高浜発電所 発電用原子炉設置変更許可申請
(1号及び2号原子炉施設の変更)
【使用済燃料ピットの未臨界性評価の変更】

審査会合における指摘事項の回答

2020年 10月 5日

2020年6月2日審査会合における指摘事項

【軸方向燃烧度分布】

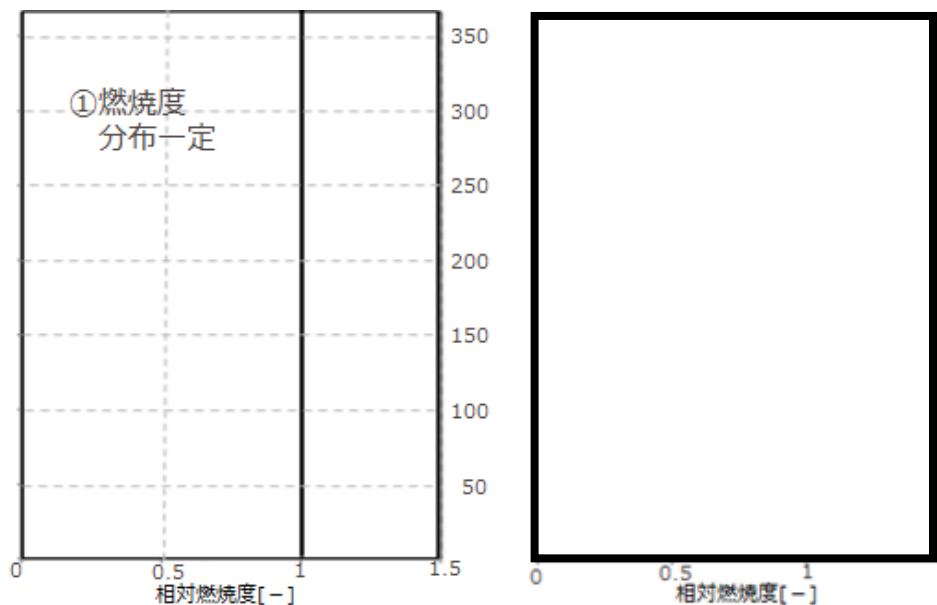
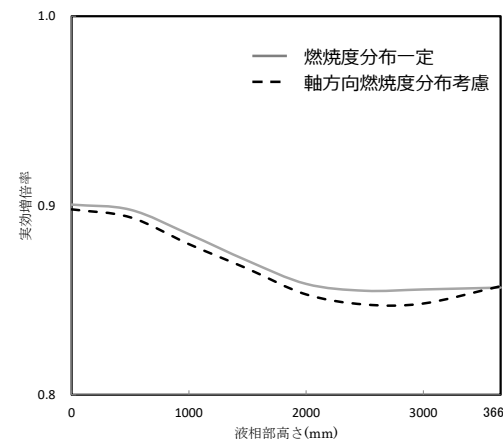
No.	指摘事項	会合日
①	大規模損壊時の使用済燃料ピットの未臨界評価について、手順で見込んでいる条件で評価した上で、放水砲 2 台分の水量でも評価すること。なお、評価にあたっては、質量バランスを維持し、過度な保守性は見込まないこと。	2020/6/2
②	スプレイヘッドの液滴径を放水砲の液滴径として用いることの妥当性を説明すること。	2020/6/2
③	使用済燃料集合体に斜めから水が入ることを想定し、使用済燃料集合体の幾何形状を考慮した水の流入割合を説明すること。	2020/6/2
④	軸方向燃焼度分布の妥当性評価及び燃焼度の不確かさについて、説明すること。	2020/6/2
⑤	燃料集合体の燃焼度算定の精度について評価方法を含めて詳細に説明すること。また、燃焼を考慮した臨界計算において中性子吸収効果を期待しているFPの選定の考え方と臨界計算の不確かさを説明すること。	2020/6/2
⑥	使用済燃料の発熱量の違いを考慮しても、温度勾配が平坦となることを説明すること。	2020/6/2
⑦	感度解析については、臨界計算に影響を与えるその他のパラメータ等について厳しい条件であることを明確にして計算結果を示し、制限値と比較すること。	2020/6/2

- 燃烧燃料は軸方向に燃烧度分布がつくが、低水位時の実効増倍率は燃烧度分布一定としたほうが大きいいため、軸方向燃烧度分布は一定として取り扱う。

低水位時の実効増倍率は、軸方向燃烧度分布一定条件のほうが大きい。
